東海第二発電所
火災による損傷防止
(安全機能を有する機器等の抽出について)

平成30年4月4日
日本原子力発電株式会社

(2) PS-2主蒸気系の範囲

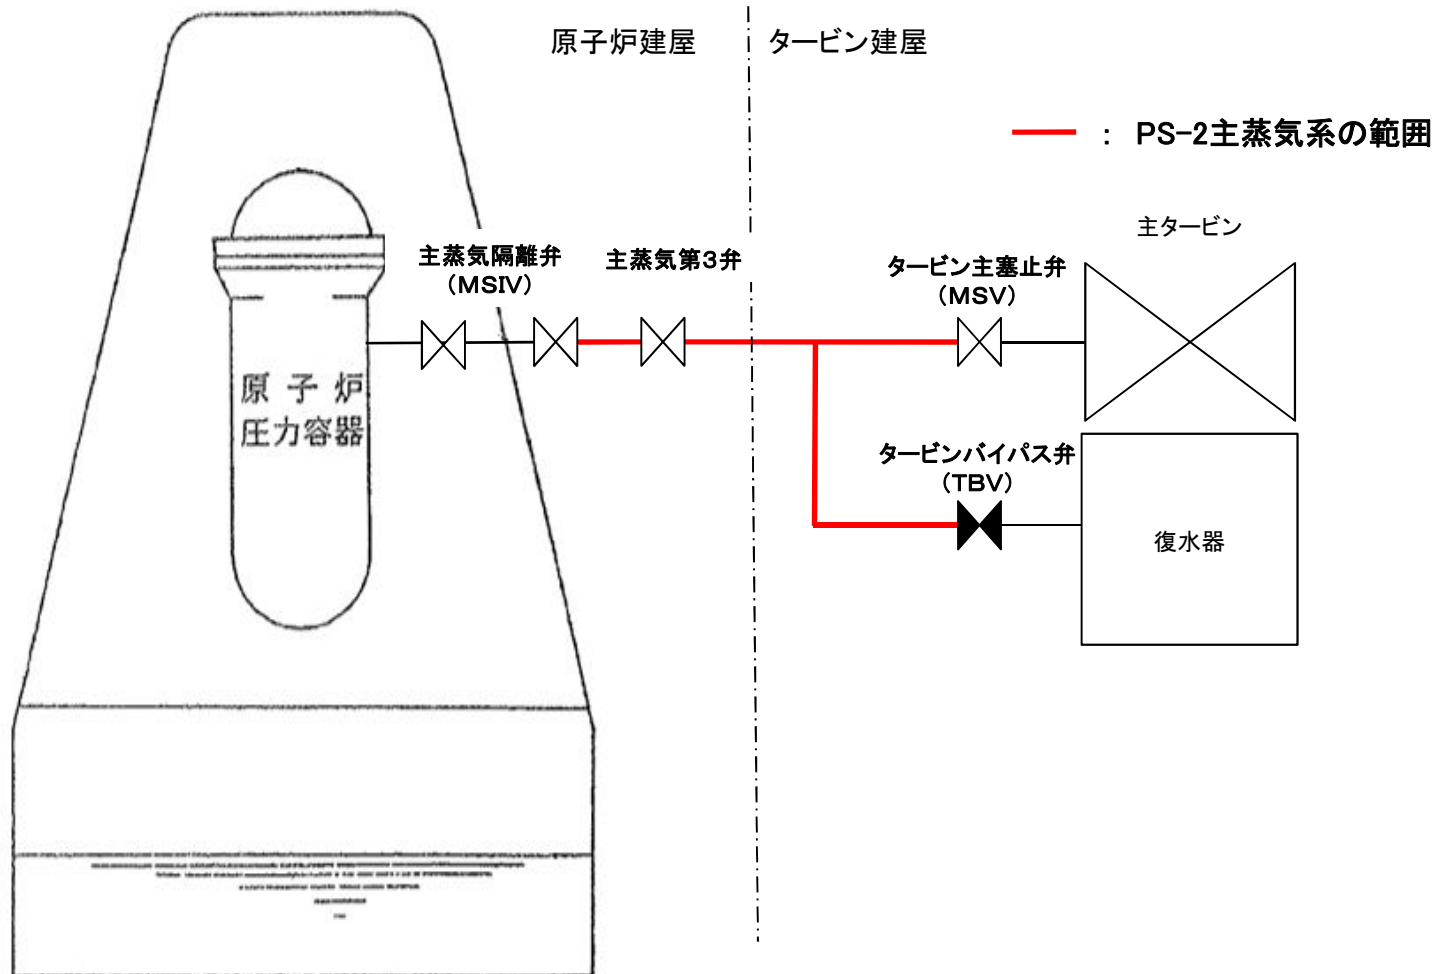
- ・指摘事項：PS-2「原子炉冷却材を内蔵する機能」主蒸気系の範囲を明確にすること。
- ・回答：原子炉格納容器外側隔離弁からタービン主塞止弁, タービンバイパス弁をPS-2主蒸気系の範囲とする。
考え方を次頁以降に示す。

以上より、PS-2主蒸気系の範囲は、
・主蒸気外側隔離弁からタービン主塞止弁までの配管及び主塞止弁
・タービンバイパス弁のうち、タービンバイパス弁までの配管及びタービンバイパス弁 とする。
